Objetivo: Orientar os serviços técnicos autorizados (STAs) sobre a substituição de Controladores Refresqueiros CIF do fornecedor Ikor, pelo Controlador CIF do fornecedor Coel.

SUBSTITUIÇÃO DE CONTROLADORES REFRESQUEIROS CIF EM CAMPO

1- Controlador

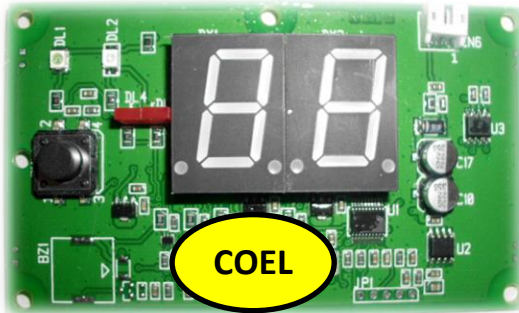
- ✓ A única conexão diferente entre os controladores é a Conexão do Display;
- ✓ Os controladores possuem o mesmo dimensional, podendo ser fixos no mesmo local quando substituídos.
